2023.8.7 追加質問への原子力規制委員会(2023.10.17)と東京電力(2023.10.18)の回答について

長沢啓行(若狭ネット資料室長、大阪府立大学名誉教授)

政府交渉呼びかけ10団体の追加質問への回答

2023年10月17日 原子力規制庁
2023年10月18日 東京電力

図1. 「ウェルポイントー2号機タービン建屋移送ライン」、「地下水ドレン中継タンクーウェルタンクー2号機タービン建屋移送ライン」、「集水タンクー中低濃度タンク移送ライン」、「中継タンク Aー3号機タービン建屋移送ライン」の設置と実施計画変更申請の関係および「移送ライン設置報告」と「移送ライン設置の実施計画記載不要指示」の時期

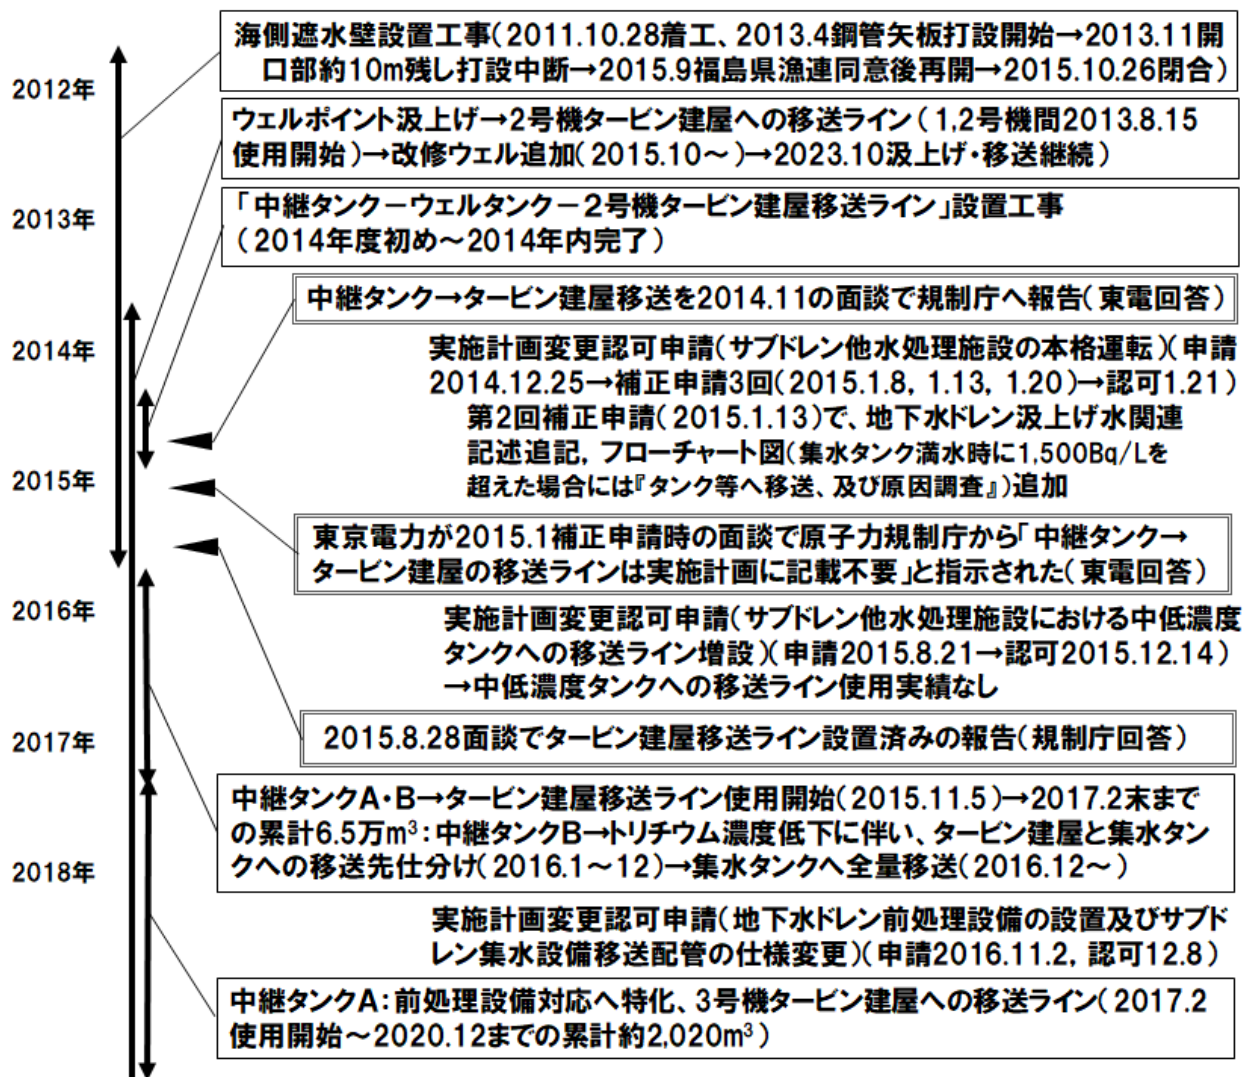
ところが、追加質問(a)①への東電回答によれば、地下水ドレン中継タンクからウェルタンクを介した2号機タービン建屋への移送ラインの設置工事は、図1のように、この申請前の「2014 年度初めくらいから工事を開始し、同年内に工事が完了していったのです。しかも、東京電力は原子力規制庁との 2014 年 11 月の面談時に『港湾内への放射性物質の流出防止対策』を確実に実施するという観点、汚染拡大防止の観点から地下水ドレンからタービン建屋へ移送することを報告』しています。「実施計画に記載する事項に当たらないというところを規制庁さんから審査の中でご判断頂いた」のは、「実施計画補正申請に対する審査面談で、②の時期」だといいます。つまり、東京電力は、2014 年度初めに移送ライン設置工事を始め、2014 年11月面談で原子力規制庁に報告し、2014 年内に完成させた後、2014 年 12 月 25 日に「サブドレン他水処理施設の本格運転」に関する実施計画変更認可申請を行い、その3回に及ぶ補正申請(2015 年 1 月 8 日、1 月 13 日、1 月 20 日)のうちのいずれかの審査面談時に実施計画への記載不要と指示されたこととなります。原子力規制庁

回答でも、「2015 年当時、『地下水ドレン汲上げ水』のタービン建屋への移送が緊急対応の一環であることから、実施計画に当該移送に係る設備等を記載することは求めておりません。」としていることから、この3回の補正審査時に移送ラインの実施計画への記載不要と指示されたものと推定されます(図1の実施計画変更申請との関係参照)。ということは、その時点で、中継タンクからタービン建屋への移送ラインはすでに完成し、いつでも使用可能な状態にあったこととなります。他方、地下水位上昇という「緊急対応」を要する事態は、東京電力が海側遮水壁を閉合しない限り起こらないという状況にあり(2015年10月26日の海側遮水壁閉合により地下水位が上昇、11月5日から地下水ドレン汲上げ・タービン建屋への移送が始まった)、地下水ドレン汲み上げ水の管理の詳細追記とともに、移送ラインの設置を補正申請で実施計画に追記する時間的余裕は十分ありました。にもかかわらず、なぜ、不記載でよいと判断したのか、実に不可解です。
